改善箇所説明図

基準不適合発生箇所

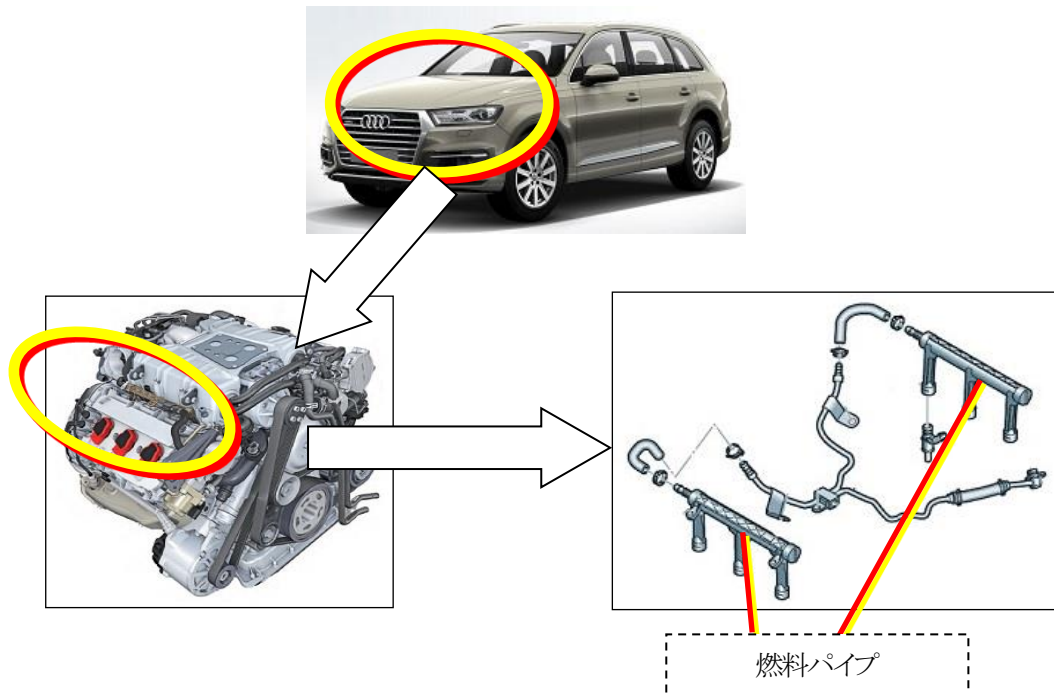
燃料装置において、樹脂製燃料パイプ端部の設計時の強度検討が不十分なため、耐久性が不足している。そのため、走行振動等により、当該パイプ端部の樹脂製エンドキャップ部が破損し、最悪の場合、燃料が漏れるおそれがある。

全車両、燃料パイプを対策品に交換する。
